Vergadering van 11 maart 2026

**2026\_GR\_00220 De aanleg van een gemeenteweg in kader van OMV\_2025055193 K - aanvraag omgevingsvergunning voor het oprichten van 2 meergezinswoningen en 5 eengezinswoningen (totaal 15 sociale woonunits) en het aanpassen van privé domein naar openbaar domein met omgevingsaanleg na het slopen van de bestaande bebouwing en rooien van bomen en het exploiteren van een warmtepomp - met openbaar onderzoek - Engelstraat en Heilig-Hartplein, 9040 Gent - Goedkeuring**

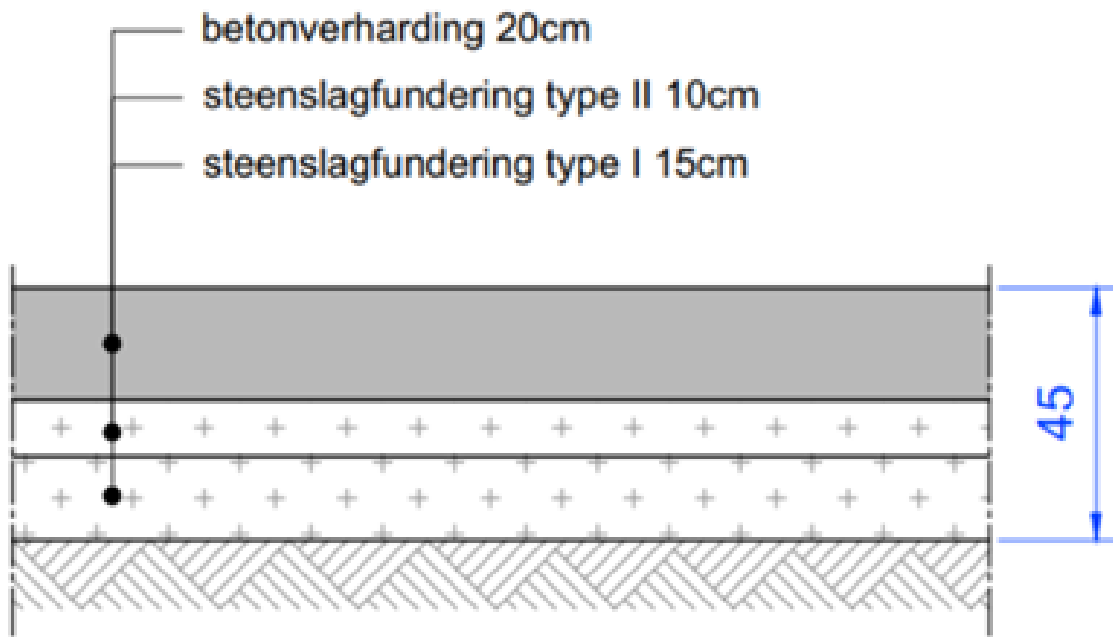
\* de hieronder doorstreepte verharding is uit de vergunning te sluiten. Ifv van de doelstelling om eventuele tuinpoortjes toe te voegen en te ontsluiten is een gemaaid graspad voldoende:

\* Alle verhardingen dienen minimaal een dwarshelling te hebben van 2%, voor het pad naar de fietsenstalling is enkel een langshelling voorzien, hier is ook een dwarshelling aan toe te voegen.

\* Een aantal van de betonpaden worden ofwel met een centrale lage zone ofwel met een dakprofiel aangelegd. Dit impliceert dat de paden in deze zones in 2 fasen gegoten dienen te worden. In functie van de duidelijkheid dient de voeg tussen de 2 fasen op de plannen aangeduid te worden

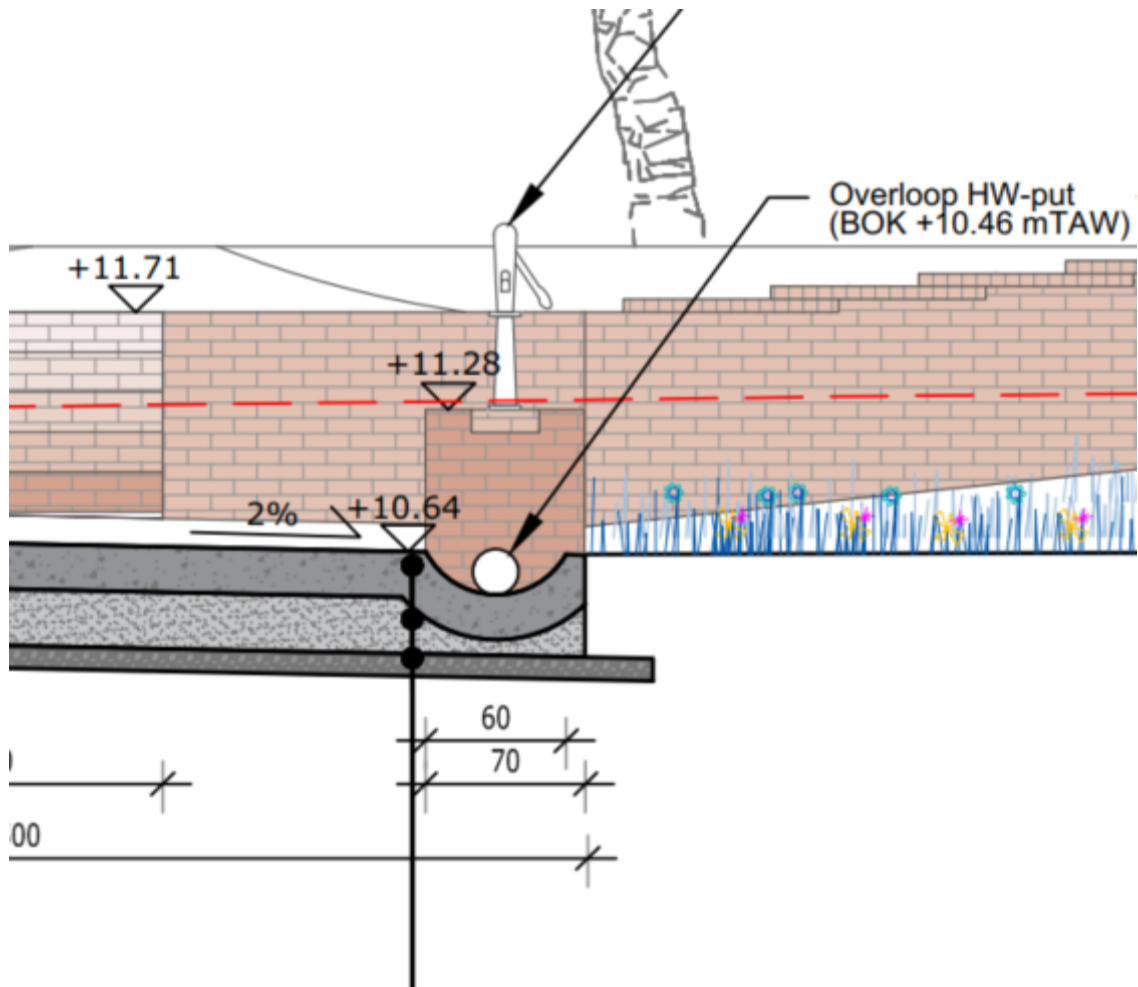
\* De geveegde betonpaden worden aangelegd volgens volgend typedwarsprofiel:
